改善箇所説明図

改善の内容

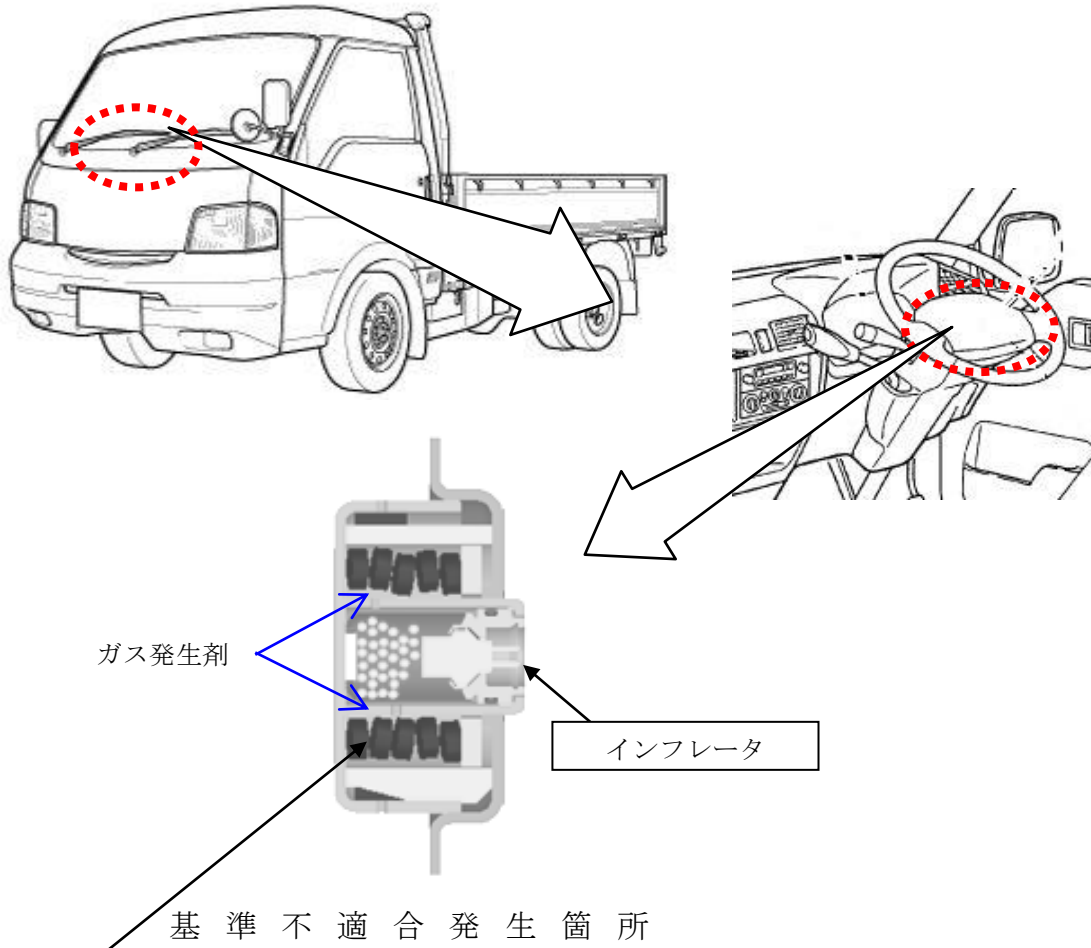
運転者席用エアバッグのインフレーター（膨張装置）において、部品メーカーで市場回収品を調査した結果、異常展開に繋がるおそれがあるインフレーター容器内圧の異常出力が認められた。このため、原因は判明していないが、一定の期間までに製造した同タイプのインフレーターについて、予防的措置として当該インフレーターを新品に交換する。

全車両、当該インフレーターを年式の古いものから順次新品と交換する。
なお、交換部品については全数回収して原因調査を実施する。

識別：ボンゴ／バンネット／デリカとタイタンは、助手席ドア・ロア・ヒンジ取付けボルト（下側）の頭に黄白ペンを塗布する。
アテンザは、右側フロント・サスペンション・タワー・バーのプレートに白ペンを塗布する。
